COMMISSION ROYALE DES MONUMENTS ET DES SITES
KONINKLIJKE COMMISSIE VOOR MONUMENTEN EN LANDSCHAPPEN

Réf. DPC : 2043-0545/13/2020-142PR (corr. DPC : A Totelin)
Réf. NOVA : 04/PFU/1744981 (corr. DU : D. Sourbi)
Réf. CRMS : GM/AH/BXL21521_672_Eperonniers_49
Annexe : //

Objet : BRUXELLES. Rue des Eperonniers, 49. Demande de permis unique portant sur la transformation et la subdivision des étages en deux unités de logement.

Avis conforme de la CRMS

Coupe et plans de la situation projetée joints de la demande

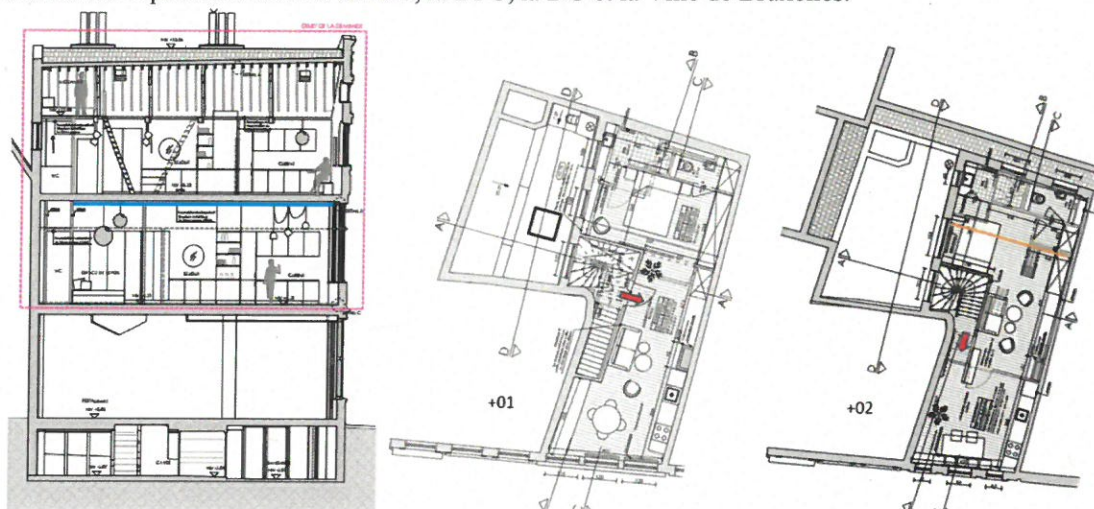
- le réaménagement des étages au moyen de nouvelles cloisons légères,
- le maintien de la distribution verticale, et le traitement RF de la cage d'escalier,
- la démolition des vestiges des corps de cheminées,
- le renouvellement du faux-plafond de l'étage +1 avec maintien du plafond néoclassique aujourd'hui masqué par le faux-plafond existant,
- la création d'un double volume au niveau du logement supérieur, moyennant la dépose d'une partie du plancher des combles, hormis sur la partie arrière transformée en mezzanine (poutraison conservée et laissée apparente, plancher récupéré au +2),
- la dépose des planchers originels, dont celui du +1 composé de larges planches aujourd'hui recouvertes d'une chape, et leur remplacement par un plancher similaire ;

Etat de la charpente, photo extraite de l'État de référence

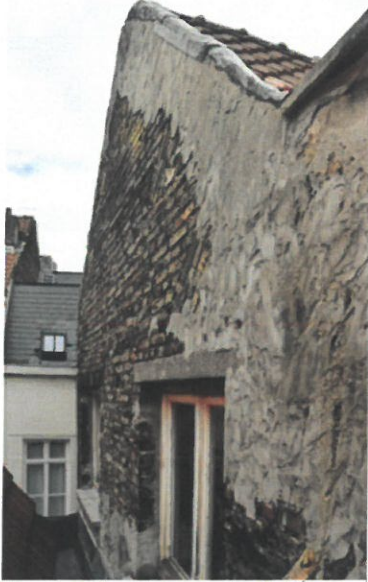
La CRMS ne souscrit pas à l'option d'isoler la toiture au moyen de panneaux rigides intégrés entre les chevrons car vu l'état actuel de la toiture, cette méthode d'intervention ne garantit pas la bonne conservation de la charpente. Or il s'agit d'une charpente en chêne, de type « à fermes et pannes » (quatre fermes numérotées de I à IIII depuis la rue) qui remonte à l'époque de construction du bien et revêt un grand intérêt patrimonial.

Aujourd'hui, la toiture n'est pas parfaitement étanche du fait de la vétusté de la couverture. La sous-toiture présente en outre des lacunes et ne peut jouer le rôle de pare-vapeur. Pour garantir la bonne conservation de la charpente, il est donc indispensable de démonter la couverture et de renouveler la sous-toiture avant de poser l'isolation intérieure, faute de quoi cette intervention entraînera inévitablement la dégradation des pièces de charpente sous l'effet de l'humidité.

Etant donné que le remplacement de la couverture n'est pas envisagé par le projet, la CRMS demande d'abandonner dans le cadre de la présente demande l'isolation de la toiture par l'intérieur. Toutefois, elle encourage le principe d'améliorer la performance énergétique de la toiture. Pour permettre une telle amélioration sans devoir procéder dans l'immédiat à son renouvellement complet, elle propose de laisser les combles inoccupés et d'en isoler le plancher sur toute sa superficie pour obtenir le confort voulu. Ceci suppose de conserver la volumétrie existante du 2^e étage sans créer de double volume, et de conserver un accès aisé au grenier pour assurer l'inspection régulière de la toiture. En étudiant précisément les pathologies et en élaborant un projet dans tous ses détails techniques, l'isolation de la toiture pourrait être menée lors d'une prochaine phase, tout comme la manière d'occuper des combles,

- lors du remplacement du faux-plafond de l'étage +1, assurer la conservation du plafond néoclassique ;
- renoncer à l'isolation de la toiture par l'intérieur qui, en raison du mauvais état de la couverture et de la sous-toiture, ne garantirait pas la bonne conservation de la charpente ; procéder à l'isolation du plancher du grenier pour assurer le confort des logements et renoncer au volume sur double hauteur ;
